Modulo per la presentazione delle osservazioni per i piani/programmi/progetti sottoposti a procedimenti di valutazione ambientale di competenza statale

Progetto di potenziamento dell'impianto eolico di Andretta -Bisaccia (AV). Smantellamento 47 aerogeneratori esistenti e realizzazione di 14 nuovi aereogeneratori, per una potenza complessiva di 63 MW.

Codice procedura: 4828; Proponente: ERG Wind 4 S.r.l.

Risposta alle controdeduzioni di una proposta repowering sui parchi WinBis e CerBis

Figura 2 – Estratto dallo schema di collegamento del proponente

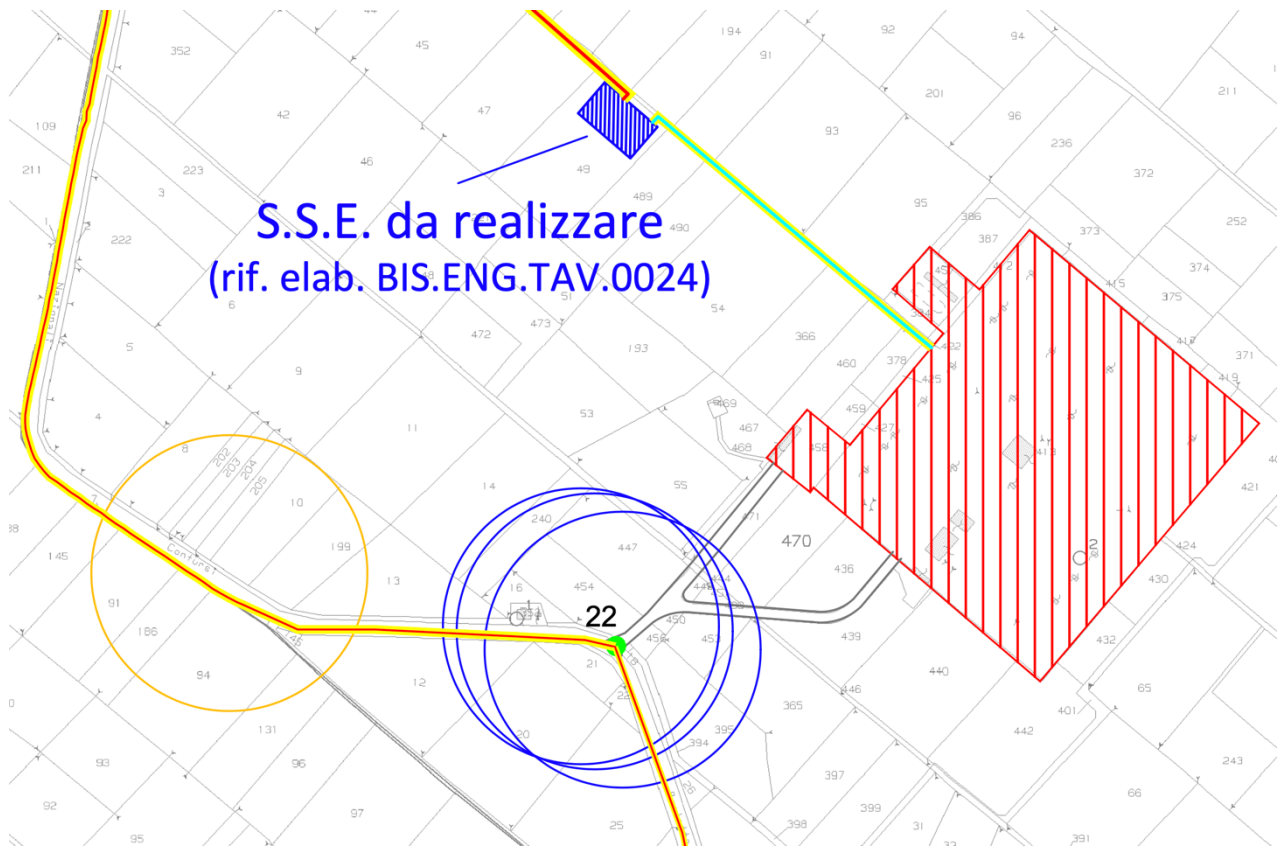
Il proponente indica una nuova posizione della sua stazione di collegamento. Rispetto a ciò si ribadisce che per valutare l’impatto è necessario che il proponente indichi:

- I disegni di dettaglio del percorso
- Se la connessione è aerea o in cavo

Rispetto al percorso del cavo o della linea aerea dalla nuova area proposta alla sbarra della stazione Terna si rileva che lo schema proposto, estratto nella figura seguente, non appare definitivamente chiaro in quanto l’allaccio dovrebbe essere al lato sud-ovest della sottostazione, mentre lo schema mostra l’entrata sul lato Nord-Ovest.

Figura 4 – Incroci cavidotti

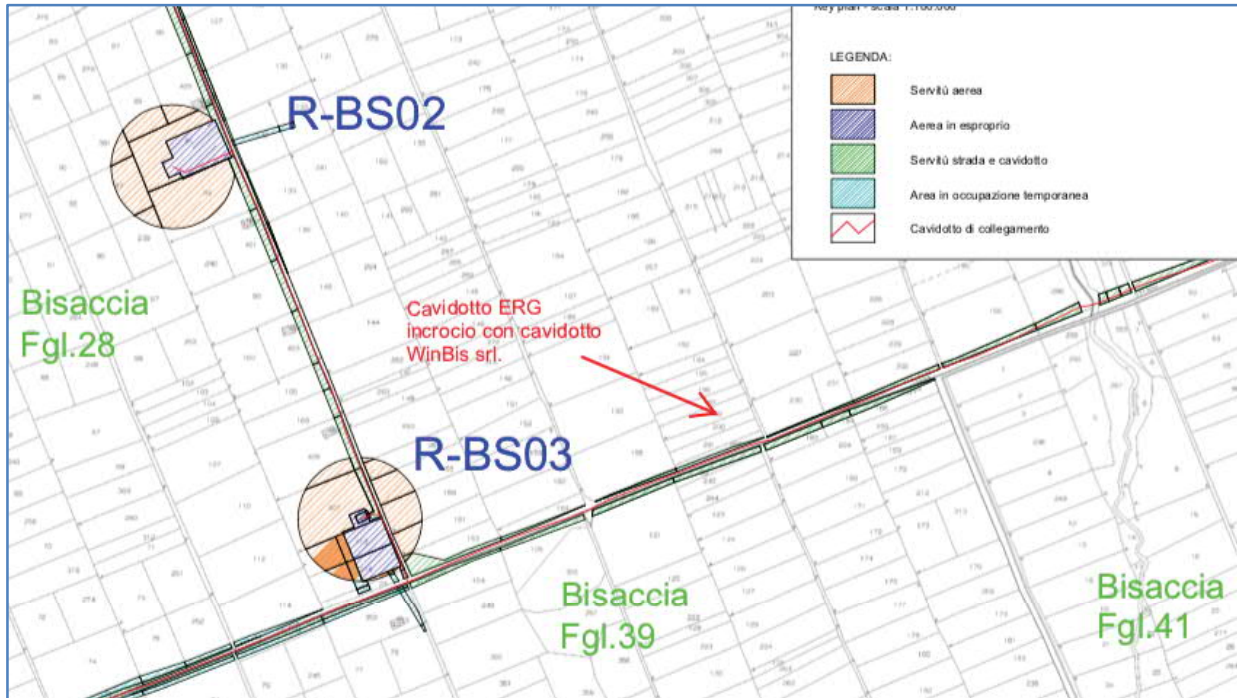
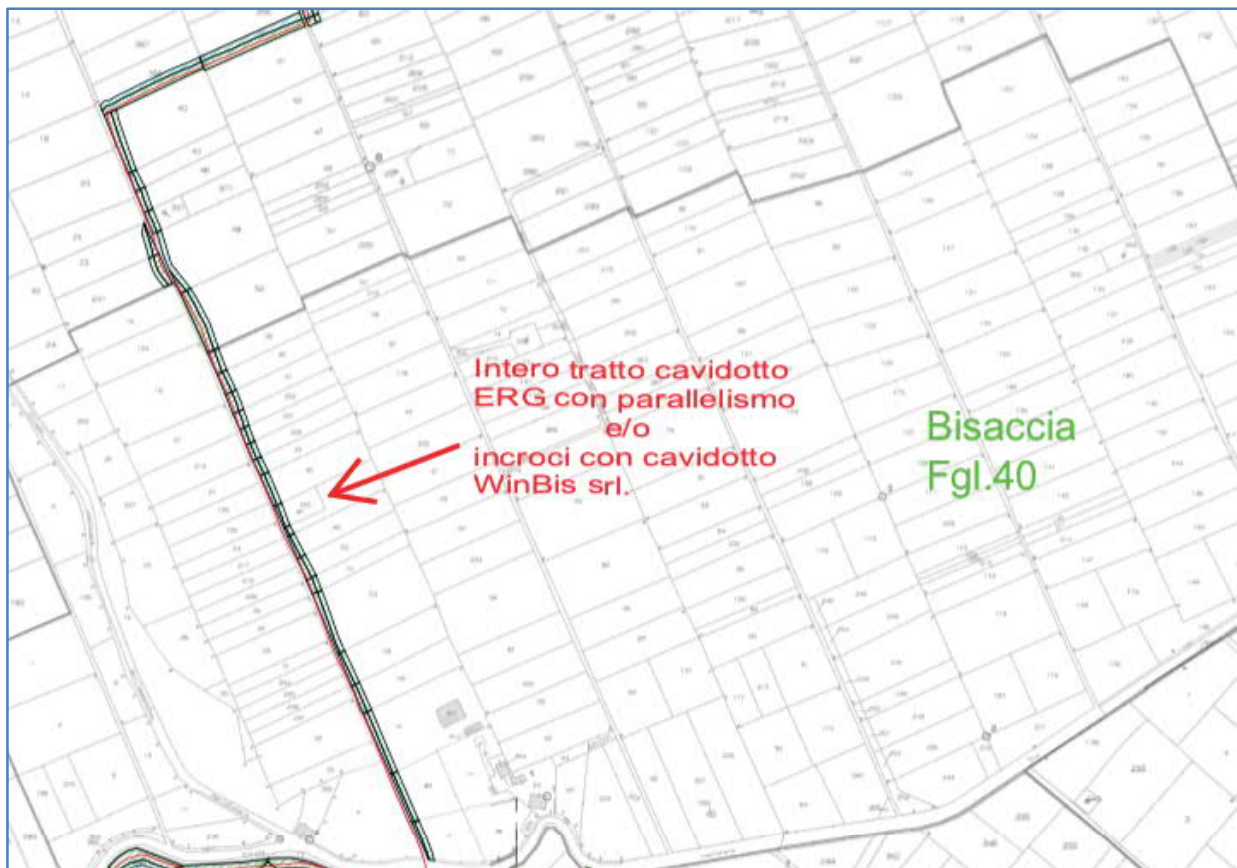
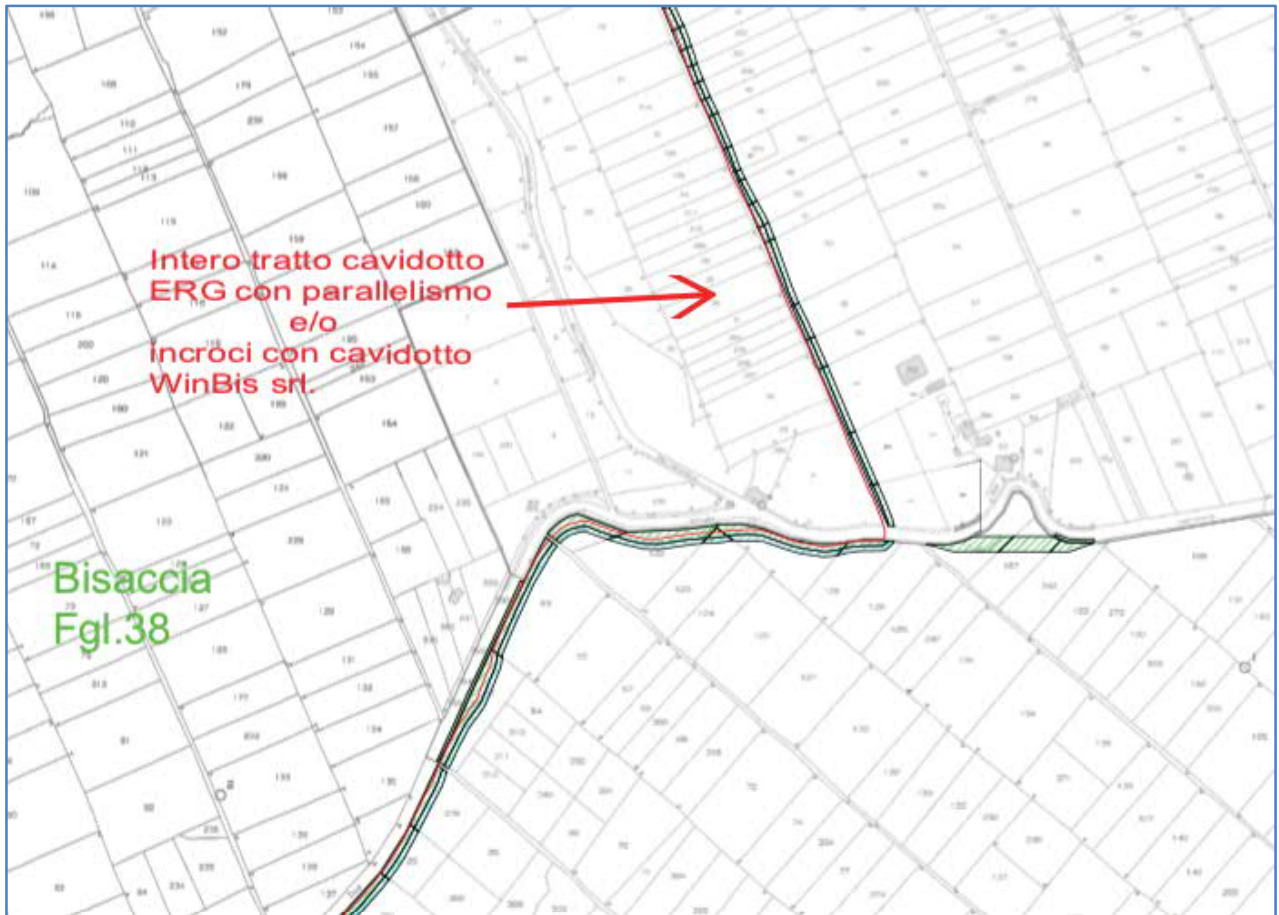
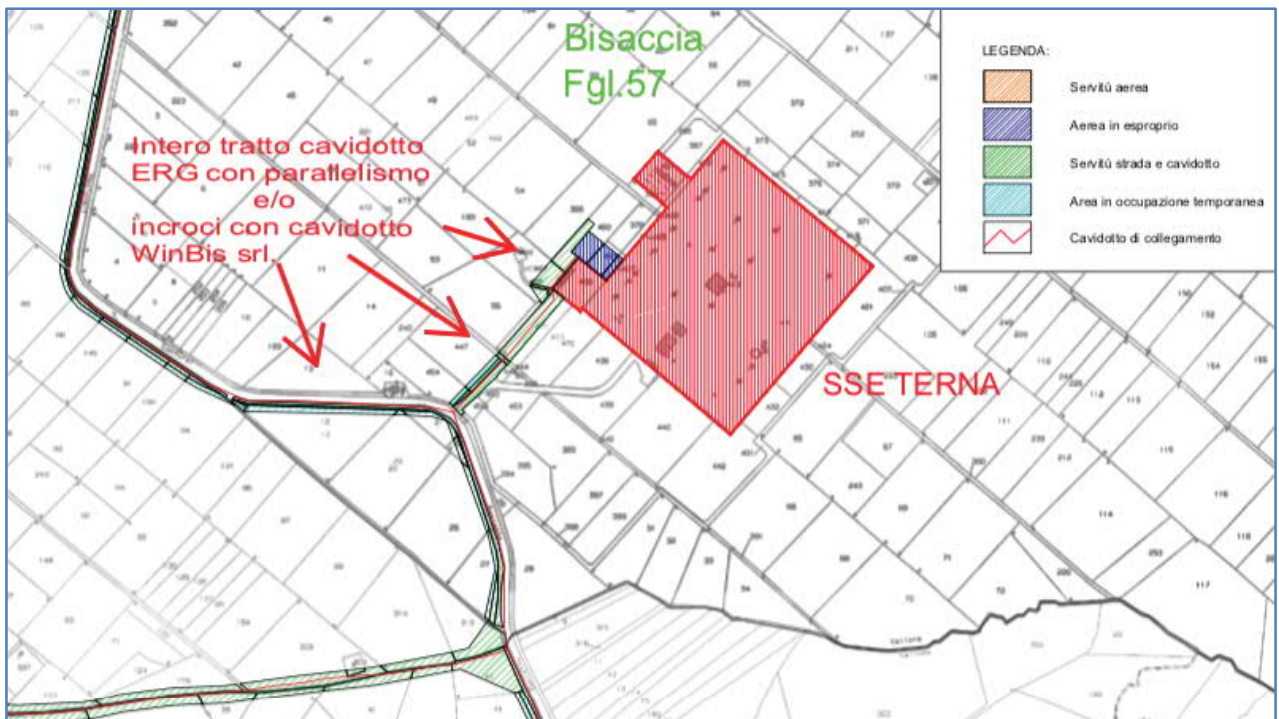
3. Il problema delle intersezioni tra i cavidotti nel quale si accentuano i problemi elencato sopra in quanto per mantenere la distanza il proponente dovrebbe far passare il cavo a debita distanza

verticalmente, con comunque necessità di interrompere la tensione elettrica e la produzione dei parchi Winbis-CERBIS.

Figura 8 – Da questa immagine si vede come il posizionamento dei rilevatori di misura del rumore di fondo (rombi) non appare ben correlato alla posizione dei ricettori ma piuttosto a misurare vicino alle macchine attuali che chiaramente elevano il rumore di fondo.

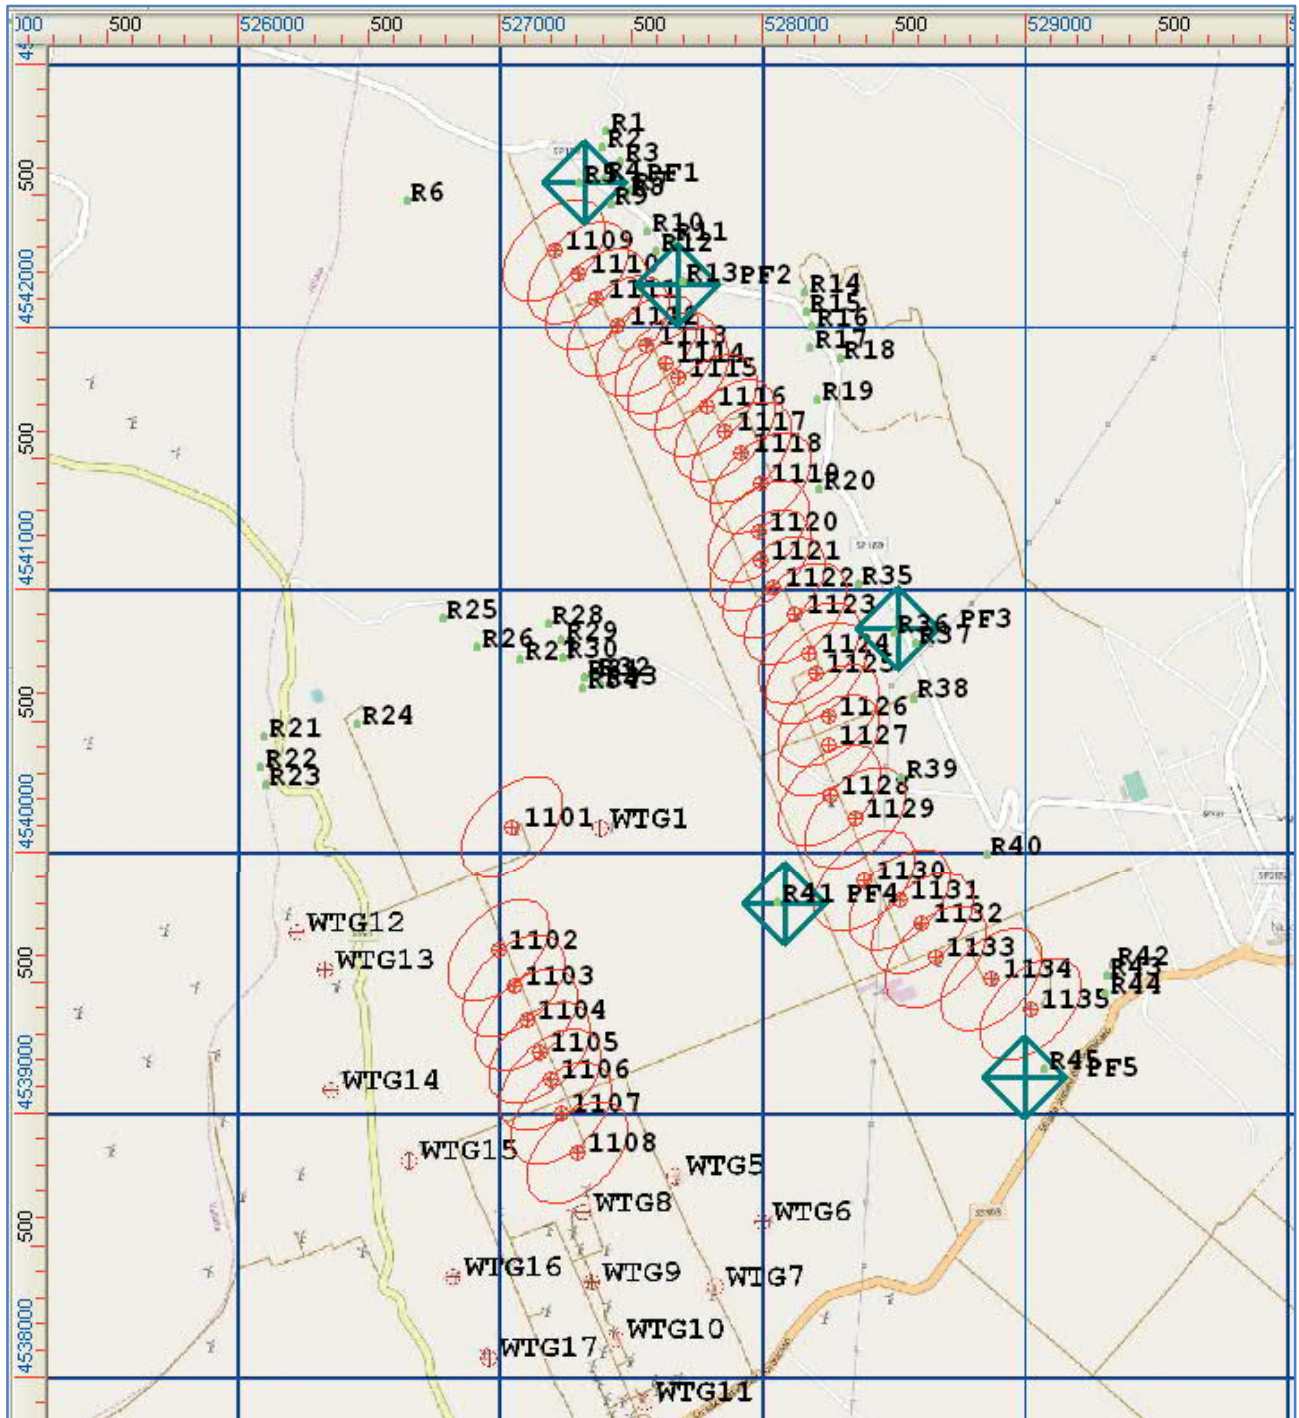
In particolare, tra altro, in difformità dalla norma UNI TS 11143:

1. sceglie delle posizioni non rappresentative [punto 4.2.2 della norma]
2. non misura un numero di campioni rappresentativi per le condizioni operative della turbina [punto 4.3 della norma]
3. non considera l'effetto della direzione, della stabilità dell'aria etc. che possono rendere il rumore notturno più percepibile [punto 4.3 della norma]

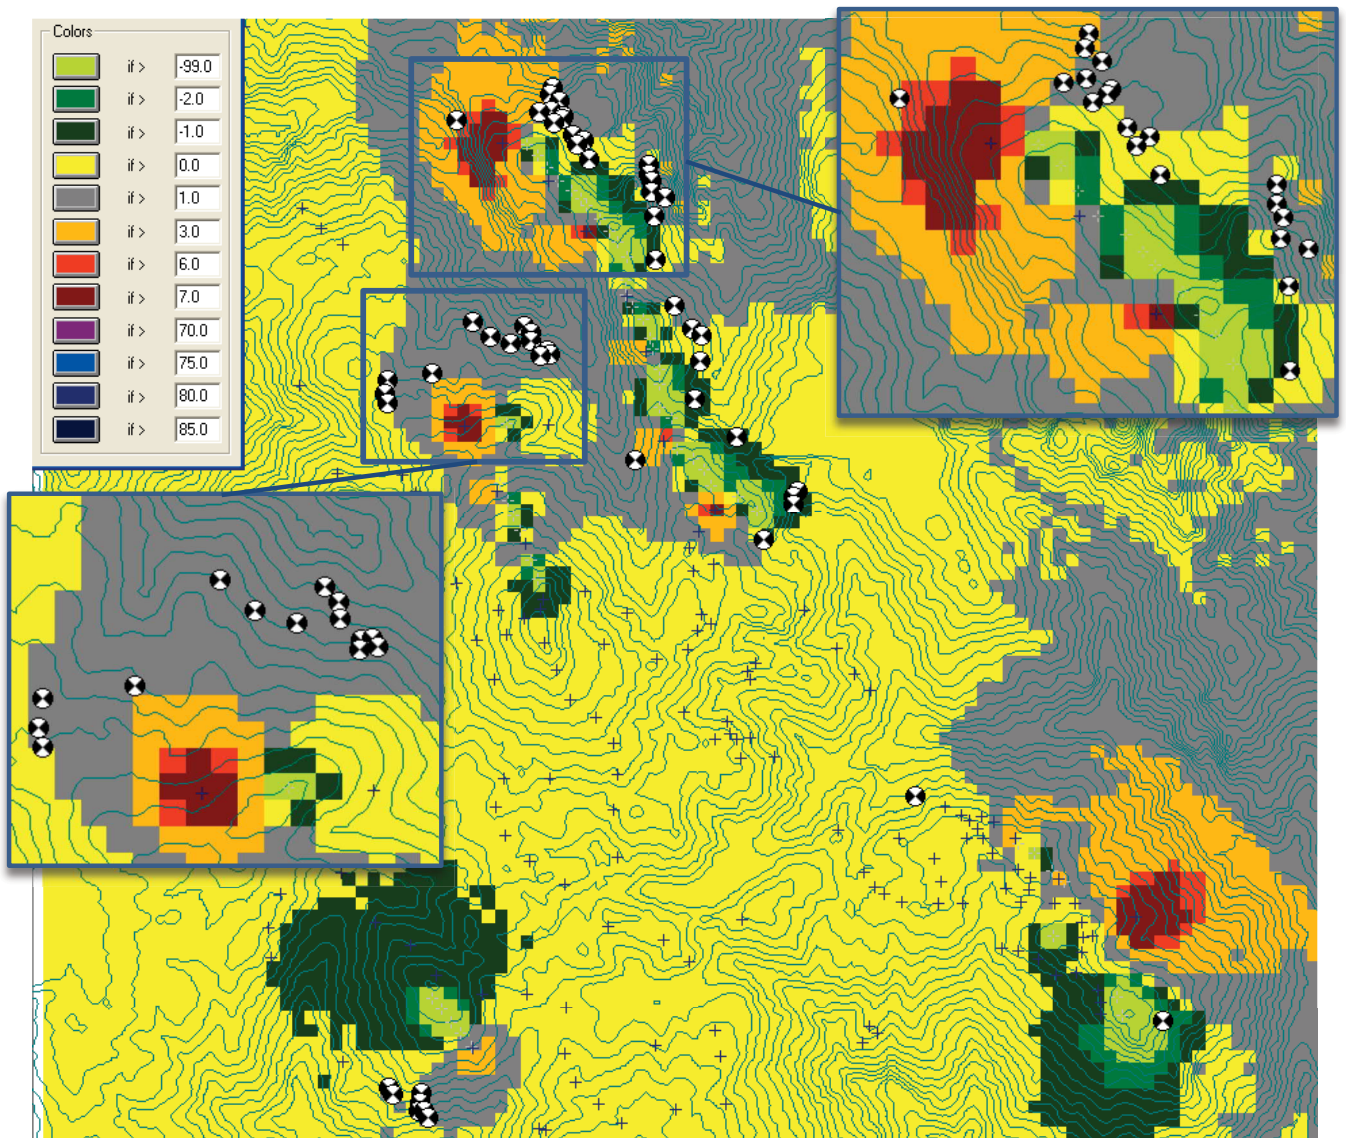
Figura 9 – Questa immagine descrive la differenza in dB tra il rumore prodotto dalle turbine nella situazione attuale rispetto alla situazione proposta. Si vede come la gran parte della zona riceve una quantità di rumore superiore al precedente situazione. La maggioranza dei recettori considerati dal proponente ha un aggravio di rumore (colori giallo e grigio in particolare). Viceversa le zone che hanno una diminuzione di rumore (verde) sono molto limitate.

Tabella 4 – In questa immagine si illustra una misurazione del rumore notturno vs vento eseguita nelle notti dall'11 al 16 ottobre presso il ricettore R31 ed analizzata con diversi modelli di rumore di fondo.

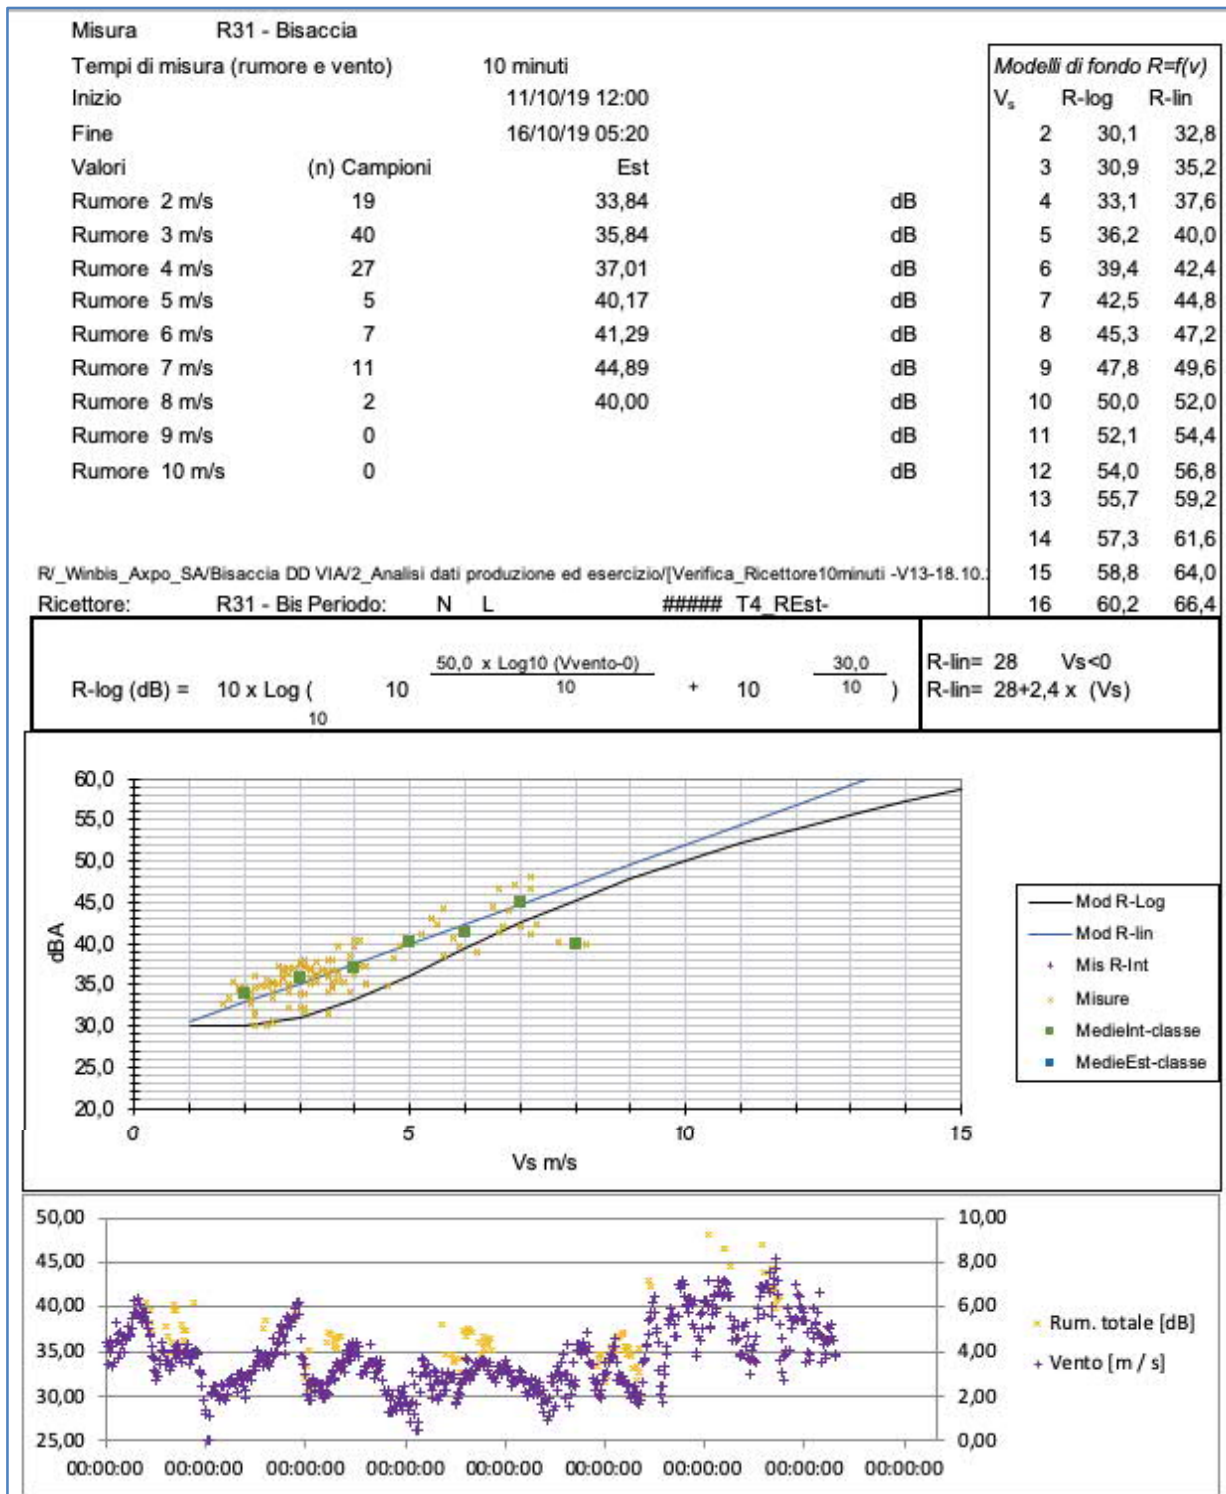
Nella valutazione acustica del proponente avrebbe avuto 40,9 dB notturni ad una velocità del vento di 1,6 metri al secondo e che invece dalla rilevazione a lungo termine di durata di 5 giorni presso il ricettore 31, più lontano dalle attuali turbine, si vede essere un dato inferiore.
